Informe final: LM-INF-EIC-D-0006-2021

## Evaluación de los estudios preliminares del proyecto: Ampliación y rehabilitación de la Ruta Nacional N°1, Carretera Interamericana Norte, sección: Barranca - Limonal y de la Ruta Nacional N°17, sección: La Angostura

## INFORME DE AUDITORÍA TÉCNICA EXTERNA

Figura 2. Estaciones meteorológicas cercanas al tramo Barranca-Limonal

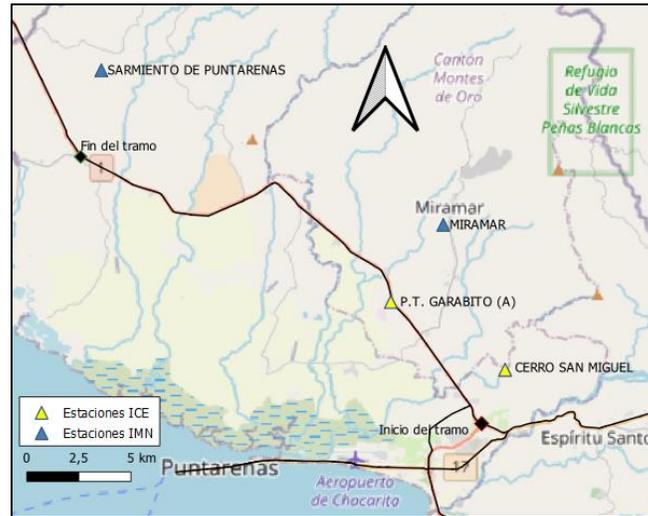
Existen registros más extensos, más recientes y relativamente cercanos al tramo en estudio, como los de las estaciones meteorológicas 78018 Cerro San Miguel, 78020 P.T. Garabito, 78005 Sarmiento y 78006 Miramar (ver Figura 2). Se considera que, debido a la importancia de la obra, se debió haber utilizado los registros más recientes, de mayor extensión y más representativos de las áreas de estudio.

Figura 3. Red de drenaje que confluye al río Naranjo

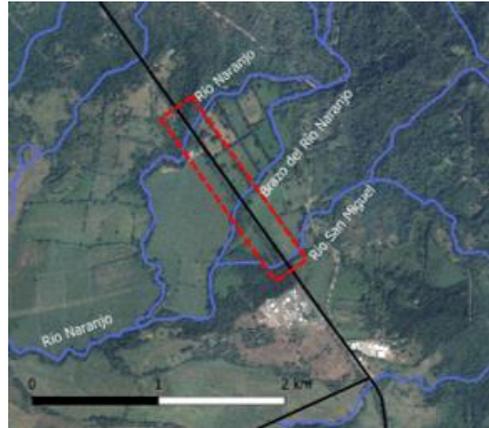
Cabe hacer mención especial al caso particular a los ríos San Miguel y Naranjo, pues su red de drenaje es muy compleja (ver Figura 3):

- El cauce del río Naranjo se bifurca aproximadamente 1 km aguas arriba de su paso bajo la Ruta Nacional N°1, descargando parte de su caudal hacia el brazo del río Naranjo.
- El brazo del río Naranjo y el río San Miguel confluyen aproximadamente 400 m aguas abajo de su paso bajo la Ruta Nacional N°1.
- A una distancia de 1,5 km aguas abajo de la intersección con la Ruta Nacional N°1, los tres cauces confluyen para continuar con el nombre de río Naranjo.

Figura 6. Esquema de flujo rasante en un bajante escalonado

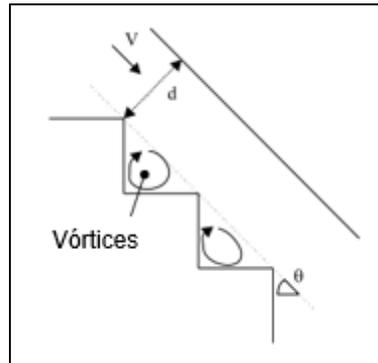
Como se muestra en la Tabla 2, no se cumple la condición de flujo de napa asumida en el informe, pues el Término 1 es mayor que el Término 2. Por lo tanto, las condiciones de flujo calculadas en el informe no son representativas del flujo esperado en los bajantes escalonados de la Tabla 2. De acuerdo con Ohtsu et al. (2004), cuando no se dan las condiciones para flujo de napa, se puede tener flujo de transición o se puede tener flujo rasante. Cuando el flujo es de transición, la bolsa de aire bajo la napa no siempre se forma y se pueden formar vórtices en las esquinas de las gradas. Cuando el flujo es rasante, la bolsa de aire bajo la napa no se forma y, con certeza, se forman vórtices (ver Figura 6).

Figura 7. Vista en planta del puente sobre el Río Ciruelas

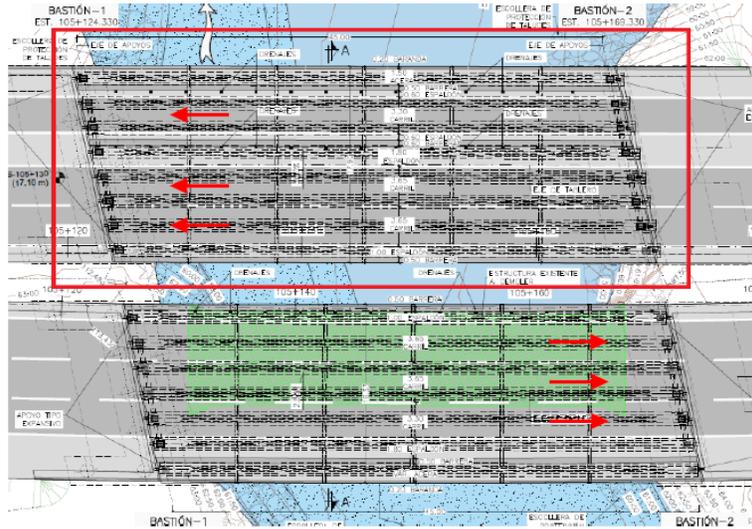
2. La carga viva vehicular HL-93 se aplicó considerando un máximo de tres carriles cargados y un mínimo de uno. Sin embargo, el ancho total de la calzada izquierda (ignorando la barrera vehicular intermedia) es suficiente como para tener que considerar cuatro carriles cargados.

En el puente izquierdo sobre el Río Ciruelas se consideró un máximo de 3 carriles cargados para el diseño estructural del puente (misma cantidad que los carriles de tránsito – ver Figura 7). Sin embargo, al hacer el cálculo de la cantidad de carriles de diseño omitiendo la presencia de la barrera vehicular intermedia, se obtiene un total de 4 carriles.

Con base en destacado del artículo 3.6.1.1.1 de AASHTO LRFD 2012, es criterio del Equipo Auditor que la barrera vehicular intermedia presente en los puentes mencionados no debería ser tomada en cuenta a la hora de realizar el cálculo de la cantidad de carriles de diseño, ya que en el futuro esta barrera podría ser removida como parte de una ampliación o una modificación funcional de la carretera.

En el oficio DM-2021-2461, la Administración indica que toma nota de la situación y realizará los análisis estructurales correspondientes en caso de que suceda la modificación señalada.

Figura 8. Vista en planta del puente sobre el Río Lagarto

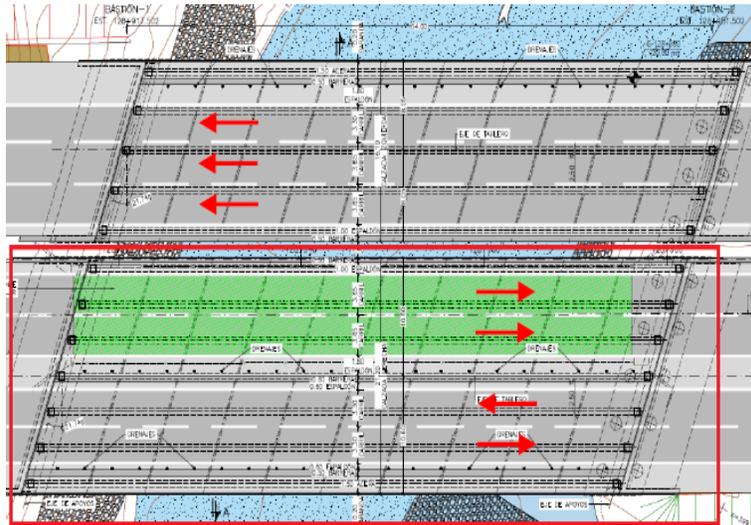
**Nota:** Esta situación también aplica para el caso del puente derecho sobre el Río Lagarto, donde se consideró un máximo de 4 carriles cargados para el diseño estructural del puente (misma cantidad que los carriles de tránsito – ver Figura 8). Sin embargo, al hacer el cálculo de la cantidad de carriles de diseño omitiendo la presencia de la barrera vehicular intermedia, se obtiene un total de 5 carriles.
